INFORMAZIONE <input type="checkbox"/>	RACCOMANDAZIONE <input type="checkbox"/>	PRESCRIZIONE <input checked="" type="checkbox"/>
SISTEMI INTERESSATI	PARACADUTE GALAXY TUTTI I MODELLI VERSIONE SOFT- IN	
TERMINI DI ESECUZIONE	IMMEDIATA	
LUOGO DI ESECUZIONE	PRESSO INSTALLATORE

**OGGETTO : ISPEZIONE COLLEGAMENTO TUBO DI SCARICO AL MOTORE
RAZZO ESTRATTORE DEL PARACADUTE GALAXY**

Fig. 1

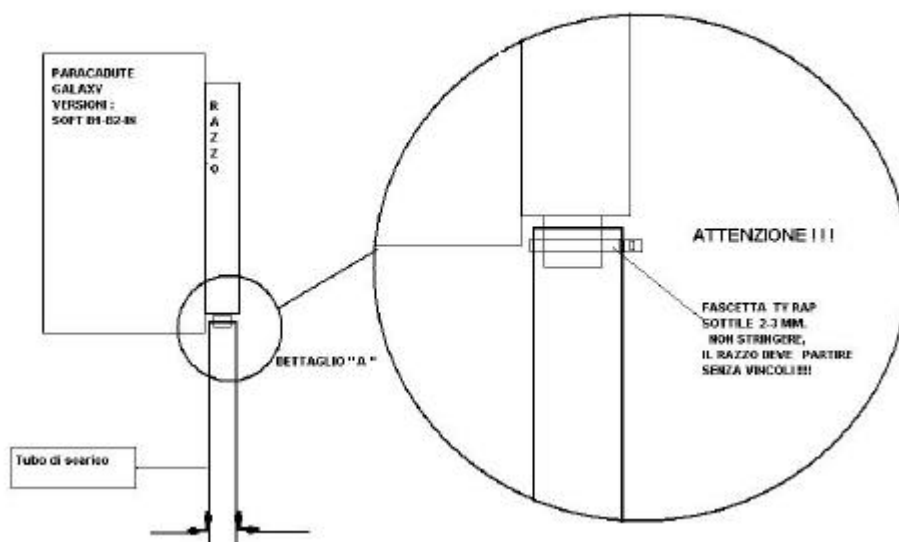
Un eccessivo serraggio del tubo di scarico al razzo potrebbe compromettere l'estrazione corretta del razzo stesso. Si prescrive pertanto l'eliminazione di fascette metalliche, viti, rivetti o quant'altro che bloccano senza possibilità di sgancio il razzo dal tubo di scarico.

Si consiglia l'accoppiamento del razzo al tubo di scarico (nella versione flessibile tipo "CARTOFLEX") con una fascetta tipo " TY RAP " molto sottile 2-3 mm max. senza eccedere nel serraggio ; questa dovrà permettere al tubo di scarico di staccarsi applicando una leggera forza con le dita (circa 0,2 Kg) (vedi fig. 1)

Fig. 2

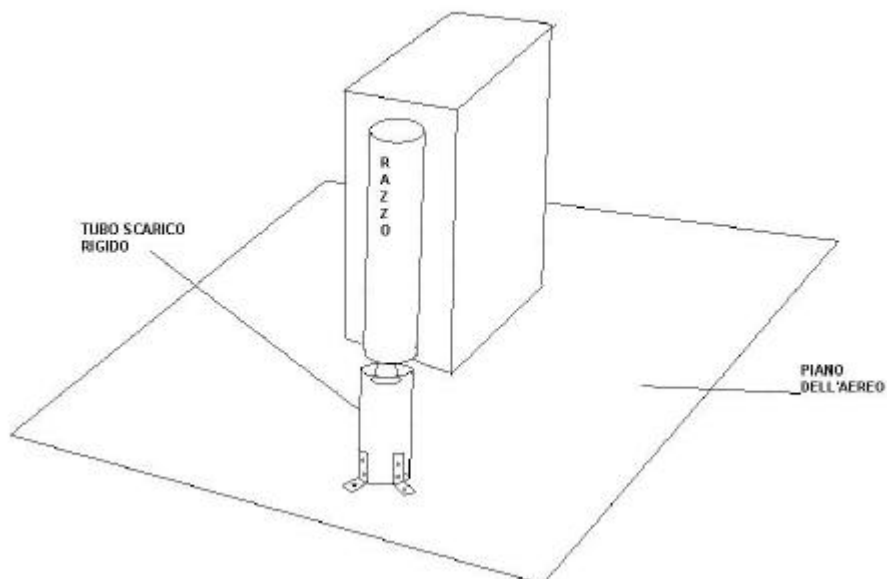
In alternativa

Inserire lo scarico del razzo in un tubo rigido, solidale con l'apparecchio, con diametro interno maggiore dello scarico stesso senza nessun fissaggio (vedi fig.2)
